Модель	Код модели	Год модели	Дата выпуска
CR-V	RE5	13, 14	18-03-14
			Автор Отдел Тех.обслуживания Хонда Мотор РУС

CR-V: зазор панели приборов со стороны пассажира **Только для автомобилей 2013-2014 г.в.**

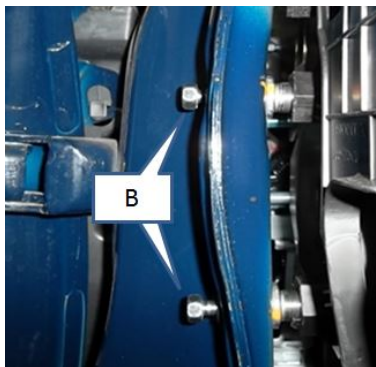
1. Снимите уплотнение проема пассажирской двери в соответствии с указаниями MaRIS.
2. Снимите боковую крышку панели приборов со стороны пассажира в соответствии с указаниями MaRIS, ее необходимо будет заменить на новую.
3. Краской нанесите метки на переднюю стойку и на фиксированный натяжной болт ребра панели приборов, как показано на рис. (A) ниже.

4. Ослабьте оба болта ребра панели приборов (B) со стороны пассажира минимум на 4-5 полных оборота. Через несколько оборотов болты можно откручивать рукой.
